Projekt Brenner-Nordzulauf im gemeinsamen Planungsraum Trassenauswahlverfahren mit Öffentlichkeitsbeteiligung

PROTOKOLL

Thema:	22. Sitzung des Gemeindeforums Nord 1
Datum und Uhrzeit:	07.12.2020, 16:00-18:00 Uhr
Ort:	Videokonferenz
TeilnehmerInnen (ohne Titel)	Stefan Lederwascher (Flintsbach) Rudolf Birkingner (Flintsbach) Winfried Niebler (Flintsbach) Matthias Jokisch (Brannenburg) Gottfried Brandner (Brannenburg) Andreas Schwaiger (Brannenburg) Theo Geflitter (Brannenburg) Josef Steer (Brannenburg) Sepp Oberauer (Nussdorf) Susanne Grandauer (Nussdorf) Balthasar Kogler (Nussdorf) Georg Dettendorfer (Nussdorf) Josef Reisinger (Nussdorf) Gerhard Kippes (Rosenheim) Manuel Gotthalseder (DB Netz AG) Bernd Reiter (DB Netz AG) Sven Madlung (DB Netz AG) Peter Hofer (ÖBB Infra) Peter Kölbach (ÖBB Infra) Alexander Buchner (IPBN) Sabine Volgger (clavis) Carina Röder (clavis)

Werkstätten-Blick: Inn-Unterquerung bei Fischbach (Variante **Violett**)

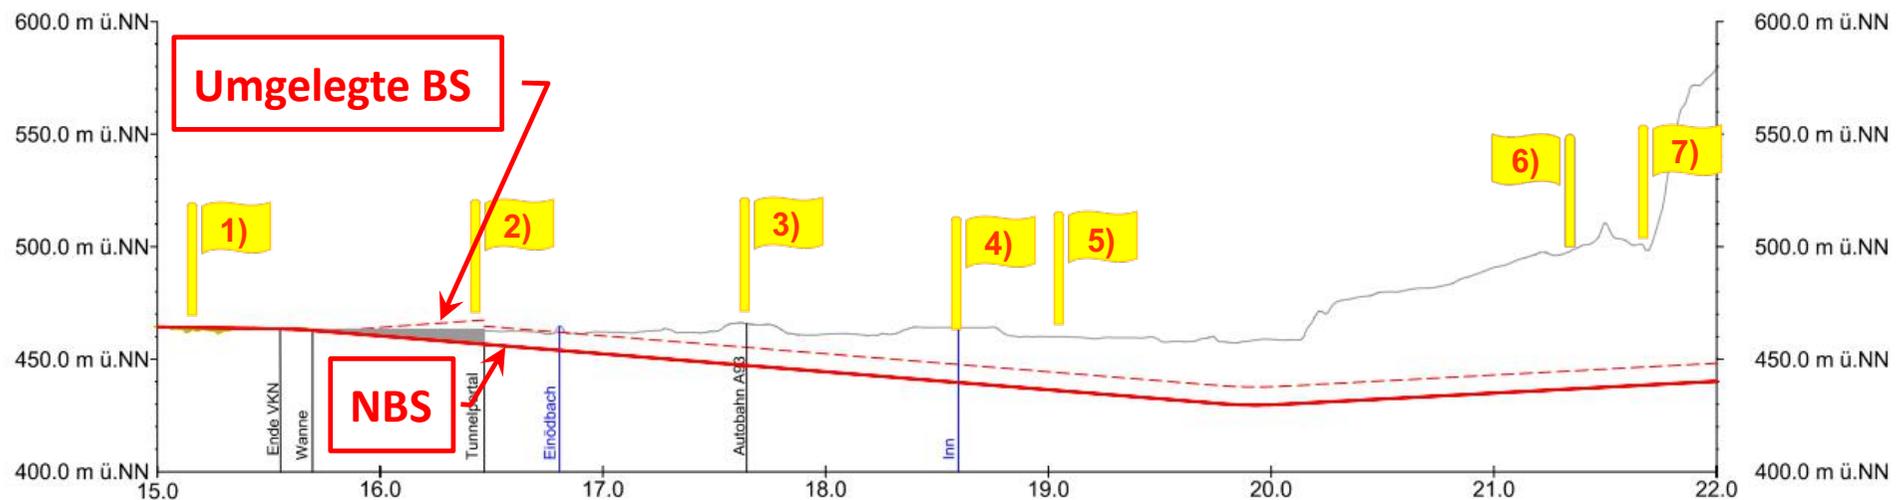
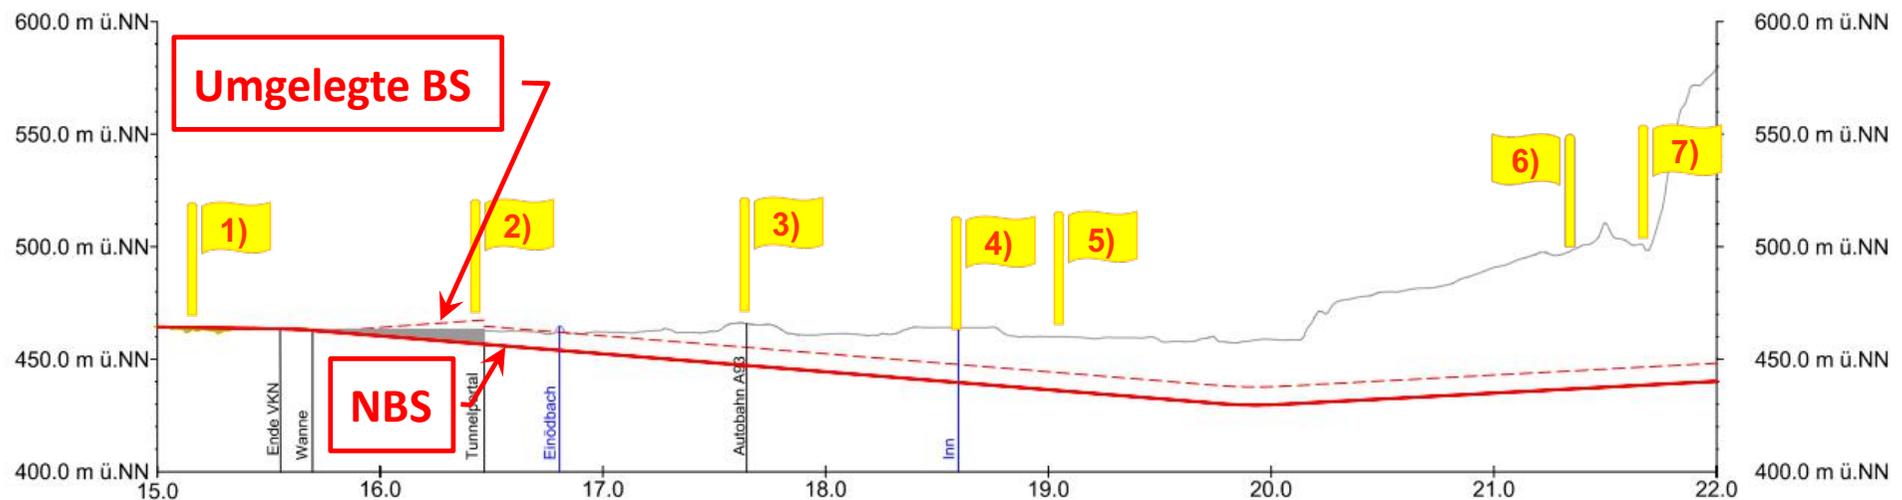
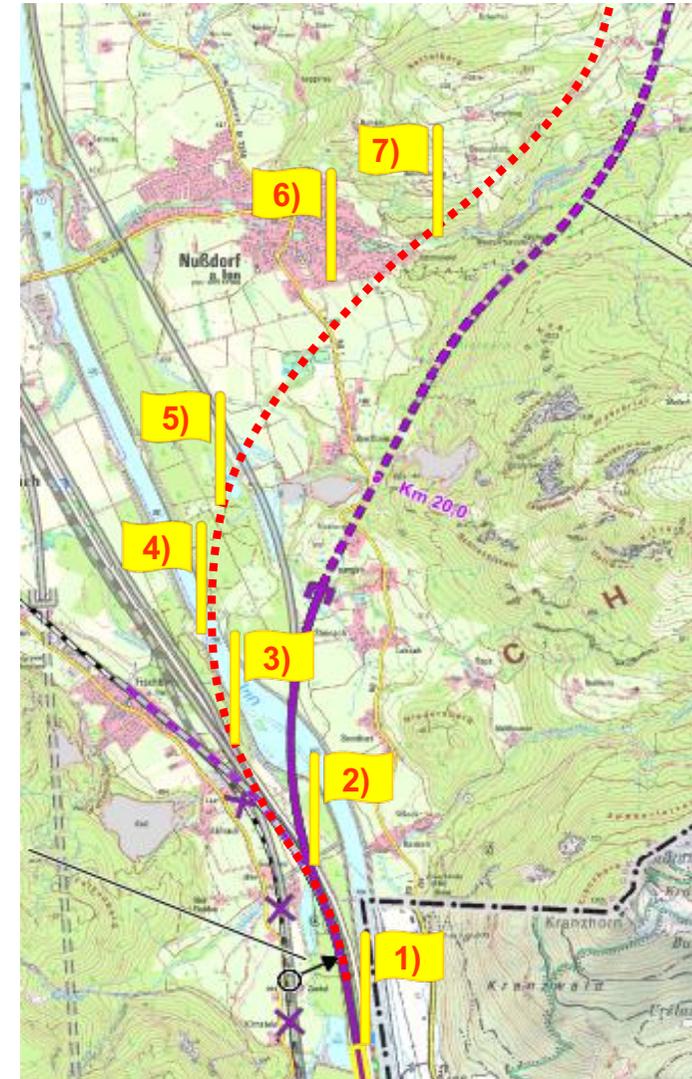
Ein Forenmitglied fragt, was unter sehr geringer Überdeckung des Inns verstanden werden kann?

Ein Forenmitglied erinnert, dass es beim letzten Forum geheißen hat, dass der Zug bei auftauchenden Problemen selbstständig aus dem Tunnel herausrollen können muss.

Ein Forenmitglied fragt, ob die rote gestrichelte Linie die Oberkante vom Tunnel darstellt?

Ein Forenmitglied fragt, ob beim Tunnel beginnend in Niederaudorf und endend nördlich von Rosenheim ein Evakuierungspunkt aufgrund der Länge erforderlich wäre und dann mit Querschlägen alle 500 Meter einhergeht?

Ein weiteres Forenmitglied fragt, ob mit dem Gefälle von 20 Metern kein Problem mit der Steigung der Gleise einhergehe und ob der Zug von selbst wieder wegfahren kann, wenn er bei Kilometer 20 stehen bleibt?

- Der Planer gibt an, dass dies knapp ein Tunneldurchmesser ist, also zirka zehn Meter.

- Der Planer erläutert, dass ein einseitiges Längsgefälle im Tunnel optimal wäre. Diesen Zustand werden wir jedoch bei fast keinem geplanten Tunnel realisieren können, weil die Portale jeweils auf ähnlicher Höhe liegen. Aus diesem Grund werden bei den geplanten Tunnel Hoch-/ bzw. Tiefpunkte erforderlich, um auch ein entsprechendes Mindestgefälle gewährleisten zu können.

- Der Planer bestätigt dies.

- Der Planer antwortet, dass diese durchgehende Variante, wo die Tunnel Ringelfeld und Steinkirchen miteinander verbunden sind, die einzige ist, die aufgrund der Länge über 20km einen Evakuierungs- und Rettungspunkt verlangt.
- Die Projektleitung bestätigt, dass mindestens alle 500 Meter Querschläge erforderlich sind.

- Der Planer antwortet, dass hier in etwa mit acht Promille trassiert wurde und dies für einen anfahrenen Zug kein Problem darstellt.
- Die Projektleitung bestätigt dies und ergänzt, dass die Steigung im Tunnel ein bisschen begrenzter ist wie im Freien. Acht Promille sind machbar. Die BS im Bereich Großkarolinenfeld hat aktuell knapp sieben Promille, zwischen Grafing und Kiefersfelden fahren die Güterzüge auch jetzt schon.
